RESOLUCIÓN No. 00359

POR LA CUAL SE AUTORIZA UNA OCUPACIÓN DE CAUCE Y SE TOMAN OTRAS DETERMINACIONES

Que mediante radicado N° 2014ER10836 del 23 de enero de 2015, la **Empresa de Acueducto, Alcantarillado y Aseo de Bogotá**, identificada con Nit 899.999.094 -1 solicitó a la Subdirección de Control Ambiental al Sector Público de la Secretaría Distrital de Ambiente a través su representante legal el Dr. GERMÁN GALINDO HERNÁNDEZ, Permiso de Ocupación de Cauce para el proyecto denominado "*Recuperación Integral de la Quebrada Trompeta*".

Imagen 4. Localización de las coordenadas de los disipadores propuestos por la EAB- ESP en la Quebrada Trompeta con respecto al perímetro urbano. Fuente: SER-SDA, 2015.

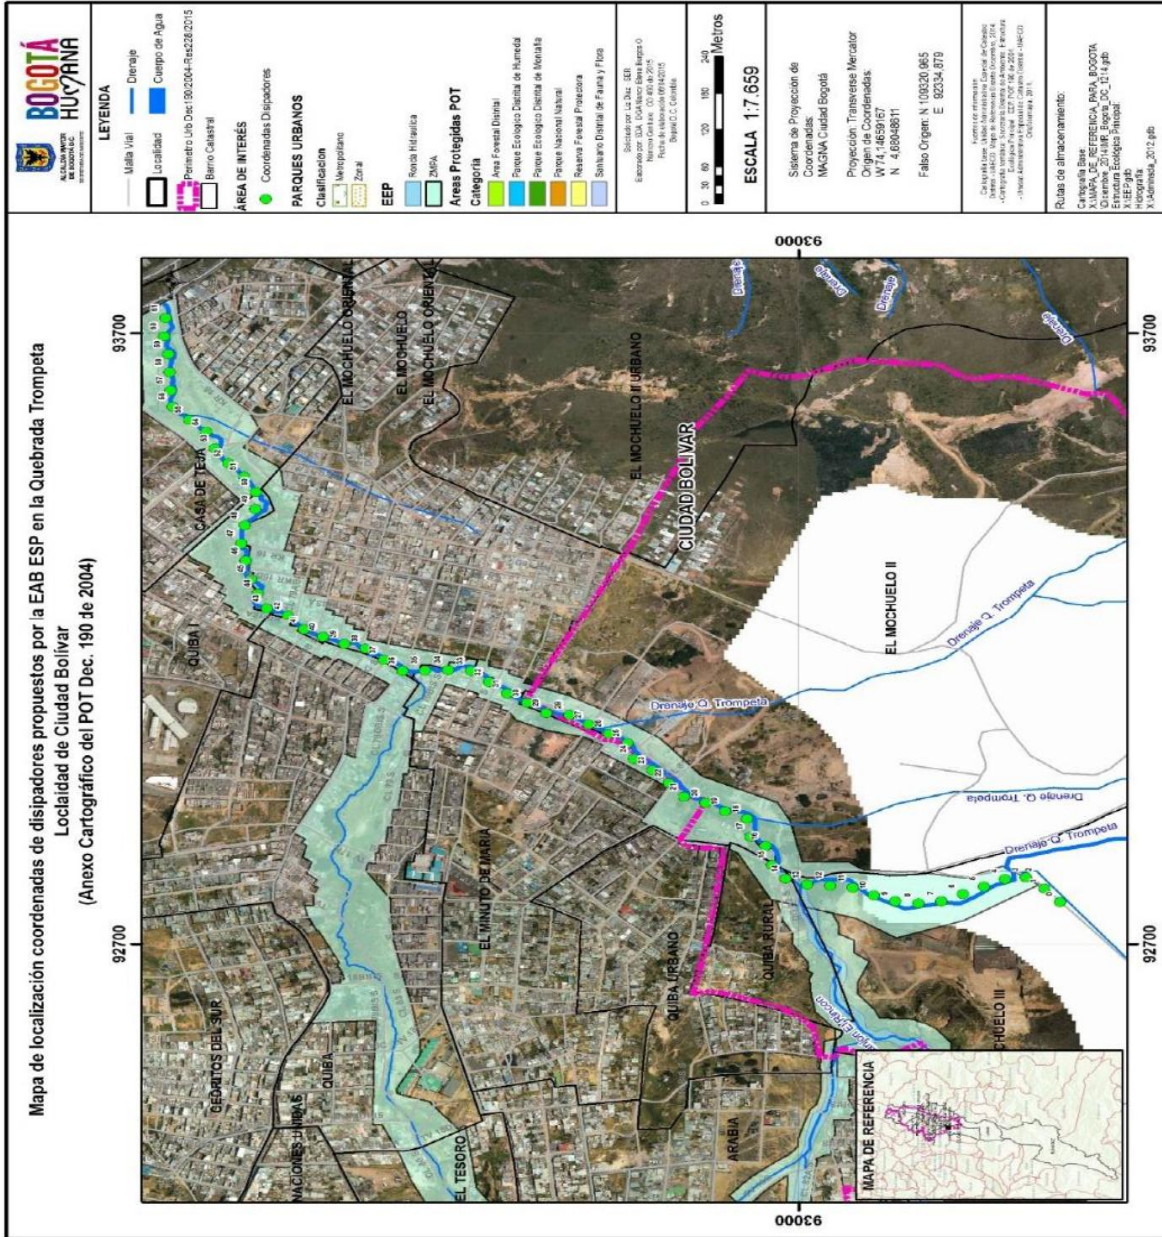
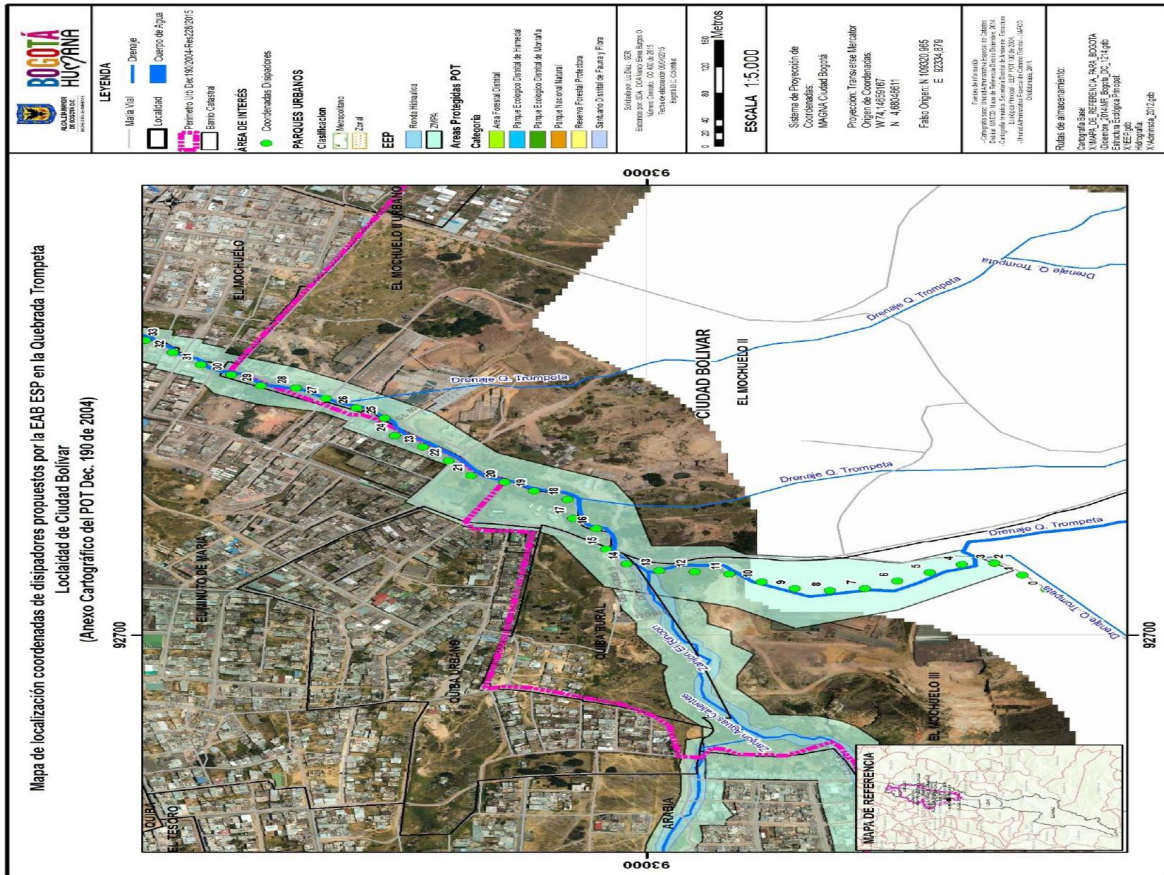
“Al realizar la confirmación de la ubicación de las estructuras propuestas por la EAB ESP mediante cruce cartográfico, se evidencia que algunos de los dissipadores se encuentran fuera del perímetro urbano, otros se encuentran en el límite del perímetro y otras dentro del perímetro urbano, como se observa en las imágenes 4 y 5, del presente informe.

En la tabla 1 se relaciona la situación de los disipadores propuestos, respecto a la competencia de la Autoridad Ambiental que evaluaría el permiso de ocupación de cauce solicitado por la EAB- ESP.
